## MEMORÁNDUM

**MAT.:** Deriva Recurso de Reclamación en contra de Resolución Exenta N°04, de fecha 10 de marzo de 2026, que calificó favorablemente el Proyecto “Terminal de Cerros de Valparaíso TCVAL”.

## RECURSO DE RECLAMACIÓN

**Proyecto Terminal Cerros de Valparaíso TCVAl**

**Figura 33.2: PRC de Valparaíso.**

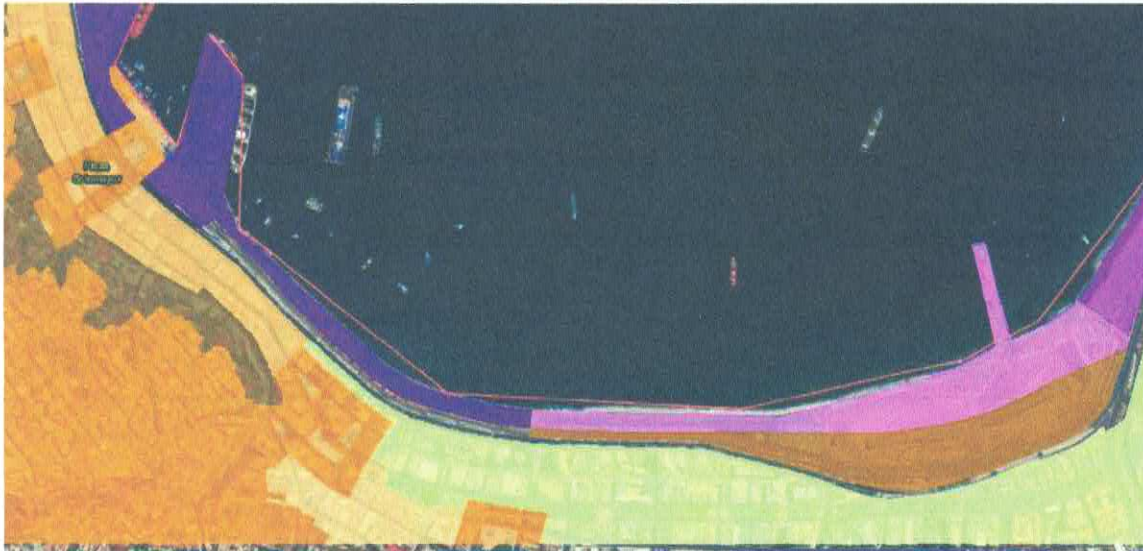
El titular no ha respondido la observación formulada. Lejos de explicar si correspondía o no consultar al menos la pertinencia de las medidas de compensación planteadas (considerando que se trata de la ejecución de proyectos adicionales no contemplados en la RCA original) se limita a esgrimir razones administrativas. La respuesta resulta maliciosamente evasiva al sostener que no aplica la consulta de pertinencia de cada proyecto, dado que las compensaciones no serían un tema que el tribunal ordenó retrotraer.

El titular evade la respuesta e intenta confundir, ya los proyectos que ofrece como compensación, estarían situados dentro de la Zona Portuaria (regulada por el Instrumento de planificación intercomunal PREMVAL) y no en las zonas descritas comprendidas dentro del Plan Regulador Comunal. Por tanto, para dar efectivo cumplimiento al uso propuestos por esos nuevos proyectos de compensación, requerirá hacer cambios de uso de suelo y así poder implementar los usos urbanos dentro de la Zona Portuaria. En atención a esto, la supuesta compatibilidad territorial no es efectiva dado que para ello necesita modificar el PREMVAL, con objeto de pasar de tener un uso exclusivo de "infraestructura portuaria" a usos urbanos, integrando o transfiriendo esas áreas a la competencia del Instrumento de Planificación Territorial de escala local (PRC).

A este respecto, se tiene que el PRC de Valparaíso considera en este territorio dos zonas mixtas que son de interés, las denominadas “Zona costera portuaria” o “A1” (morado oscuro) y “Zona costera sector Yolanda de equipamiento complementario al puerto” o A3.1 (morado claro), como se ve en la figura siguiente:

Conforme a lo dispuesto en el artículo 25 de la Ordenanza Local del PRC de Valparaíso, en la zona A1, se establece uso de suelo para Tipo de actividades productivas: portuario, ferroviario, pesquero, bodegas inofensivas y molestas, incluyendo acopio de contenedores; para Tipo de Equipamiento: Comercio, oficinas y recreativo; y para Tipo Espacios Públicos: Áreas verdes y Vialidad, mientras que, para la Zona A.3.1, permite Espacios públicos y áreas verdes. Según lo anteriormente señalado, las medidas de compensación de que se trata presentan plena compatibilidad territorial con la zonificación definida para estos fines en todos los niveles de planificación, y están especialmente admitidas por el PRC de Valparaíso, ya que se emplazarán en las zonas de tipo mixto A1 y A3.1, que contemplan varios usos de suelo, entre los cuales se admite expresamente el equipamiento, espacio público y áreas verdes.

Figura 33.2: Varadero Proyectado.

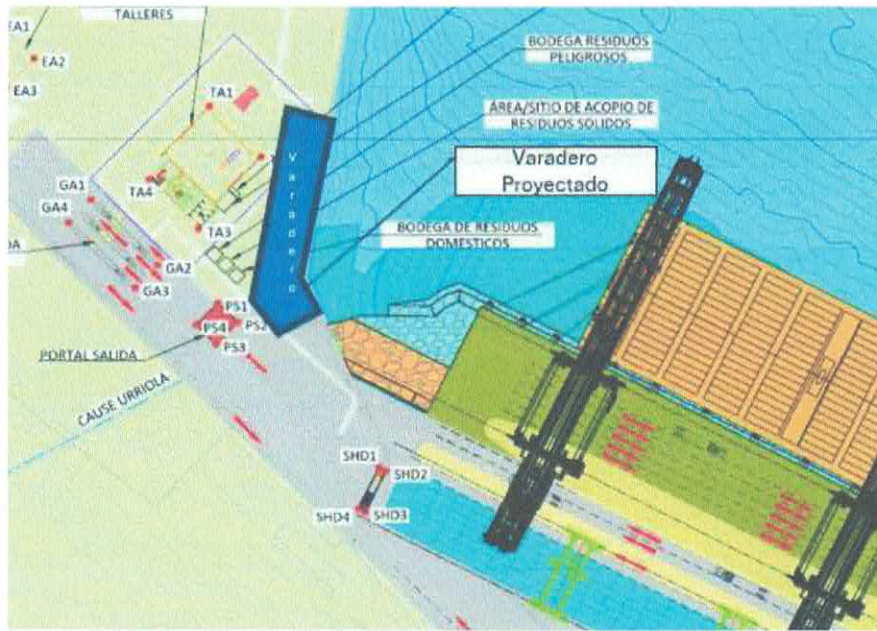
Es decir, el titular no ha considerado el varadero en su línea de base, no ha presentado plan de remoción del varadero, no ha presentado un plan de relocalización de éste, ni tampoco ha evaluado los impactos y afectaciones que producirá su remoción, al grupo humano al que presta servicios; los lancheros.

En sus respuestas respecto al Varadero, el titular vuelve a omitir elementos que se han visto y se verán afectados por el proyecto, como lo hizo en el proceso anterior con la Caleta Sudamericana, argumentando que “*El varadero no fue considerado como componente específico en la línea base del Estudio de Impacto Ambiental, dado que no es una instalación administrada por el titular ni forma parte de su infraestructura directa*”, en circunstancias que independiente de la administración, el Varadero forma parte de las afectaciones del proyecto ya que será trasladado, es decir el titular no se hace responsable nuevamente de todas las afectaciones que tendrá el proyecto.

El Varadero no será desalojado, sin embargo, el varadero será trasladado ya que emplazamiento del Varadero se superpone con la ubicación de la medida de mitigación Sitio Costanera, específicamente con el área de instalación de faenas durante la etapa de construcción y la explanada operativa durante la etapa de operación. A partir de lo anterior, la medida de mitigación Sitio Costanera, considera una nueva posición para el varadero, (sector oriente de actual espigón), esta se puede apreciar en la siguiente figura.

Respecto a: *“¿Por qué dentro de la línea base del proyecto no ha sido considerado el varadero?”*, se señala que el varadero no fue considerado como componente específico en la línea base del Estudio de Impacto Ambiental, dado que no es una instalación administrada por el titular ni forma parte de su infraestructura directa. No obstante, su existencia y emplazamiento actual han sido reconocidos en la planificación portuaria general. El movimiento de este no implica impactos ya que el varadero no dejara de funcionar y prestar servicios.
